Møtetittel	Nye Hammerfest sykehus - helikopterlandingsplass Dialogmøte med Luftfartstilsynet		
Møtested	Digitalt - Teams		Dato: 7.3.2024, kl. 0900 -1100
Møtenummer	01	Innkalt av/dato	Luftfartstilsynet v/Odd Børre Pedersen/ 4.3.2024, etter henvendelse fra Sykehusbygg.
Referent	Knut-Ola Haug, Sykehusbygg HF		
Kopi	Oskar Haugli Norderval – 330 Skvadron		
Vedlegg

Etter henvendelse fra Sykehusbygg HF inviterte Luftfartstilsynet til dialogmøte om ny helikopterlandingsplass som planlegges ved Nye Hammerfest sykehus.

Figur 1 Perspektivskisse ny planlagt helikopterlandingsplass Nye Hammerfest sykehus (COWI AS/Arkitema)

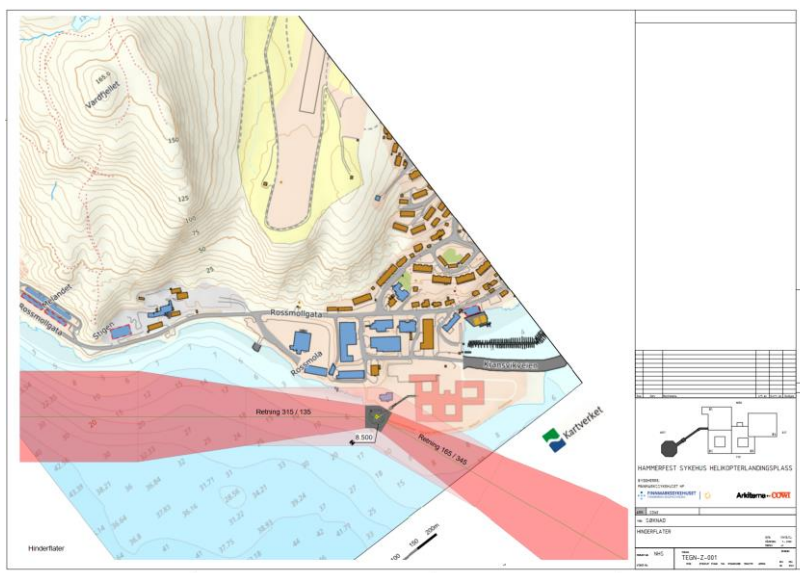
Sverre Inge Heimdal presenterte planlagt teknisk løsning og plassering av helikopterlandingsplass med inn og utflygingssektorer.

- 3.1 Avvik fra BSL E 3-6 §7 (2) Landings- og startområde (FATO)
I forprosjektet ved Nye Hammerfest sykehus er FATO planlagt med diameter 28,6 m (1.25 x D-verdi av AW101). Størrelsen på FATO er valgt med referanse til brev fra Forsvaret til Luftambulansetjenesten ANS den 9.10.2012.

Dette vil være et avvik fra BSL E 3-6 §7 som setter krav til FATO/TLOF skal ikke være mindre enn en sirkel med diameter 1,5 ganger D-verdien for dimensjonerende helikopter.

1. Luftfartstilsynet informerte om at det må tas utgangspunkt i gjeldende regelverk som tilsier at FATO skal ha en diameter på 1,5x D-verdi av dimensjonerende helikopter.
2. Luftfartstilsynets informerte i møtet at en FATO på 1,0 x D-verdi av AW101 vurderes som et minimum som i visse tilfeller kan aksepteres, men bør være unntaksvis. Luftfartstilsynet anbefalte at det planlegges med en større FATO. Luftfartstilsynet informerte om at en FATO på 28,6 meter (1,25 x D-verdi av AW101) bør kunne godkjennes når det søkes om teknisk og operativ godkjenning for AW101. Prosjektet planlegger med en FATO på 28,6 meter i diameter.
